Сервер точного времени Метроном-РТР-1U-V2. Обнаруженные ошибки и дополнения.

Версия документа 06.2023.

Версия прибора hw 6.1, 6.2, 6.3, 8.1, 8.2, 8.3

Версии ПО sw 6.7-6.21

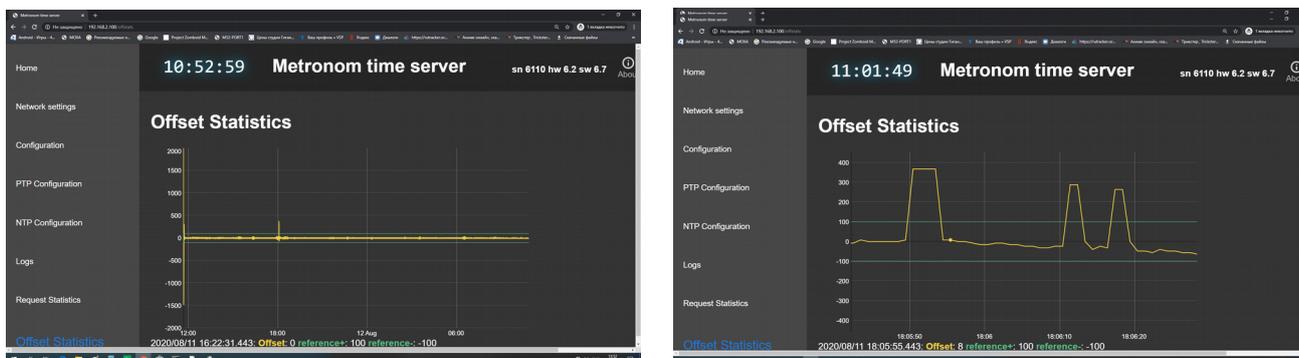
1.1. Ошибка: Не выключается вторая ГНСС при выборе только GPS или только ГЛОНАСС на вкладке WEB/Configuration: GNSS.

Условия возникновения: Программная версия sw 6.7 и ниже.

Рекомендации по устранению: Обновить ПО до версии sw6.8 или последней.

Рис.1. Антенна 3дБ на окне. Кабель 5м.

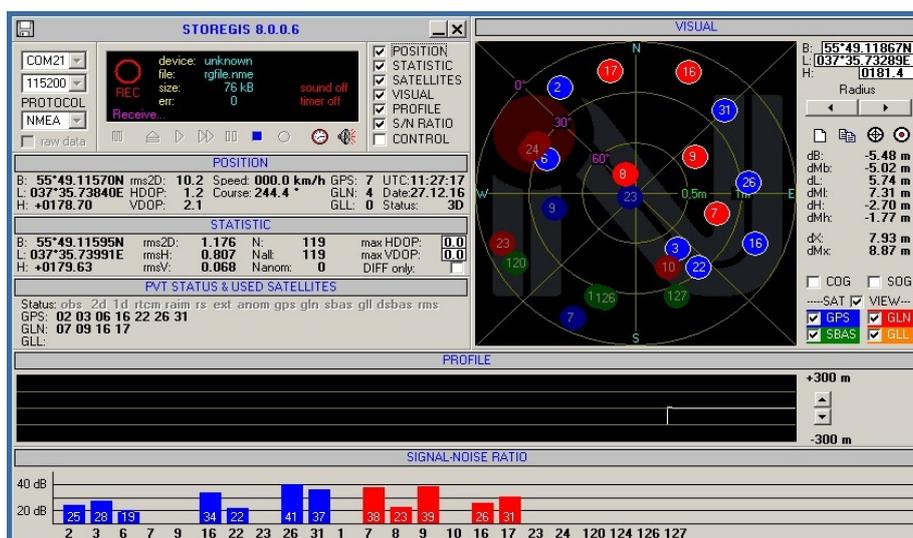
Информация в окне SIGNAL-NOISE RATIO должна обновляться. Картина должна быть устойчивой. Должно быть видно не менее 4 спутников с уровнем сигнала не менее 20 дБ. Пример минимального уровня допустимого качества приема показан на рис. 1

Такой сигнал достаточен для нормальной синхронизации по протоколу NTP, но не обеспечивает заданную точность синхронизации по протоколу PTP.

Рис.2. Антенна 40 дБ на крыше, кабель 50м и дополнительный усилитель-ретранслятор.

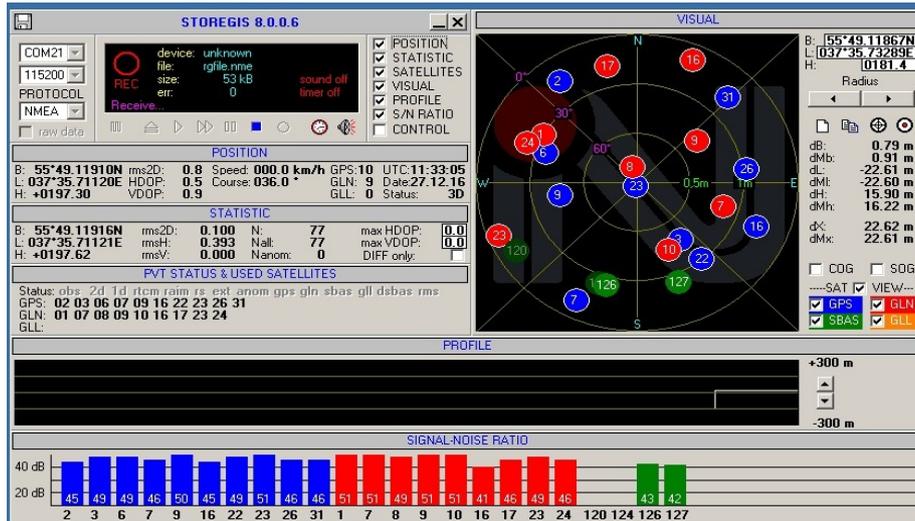
Пример идеального приема показан на рис.2.
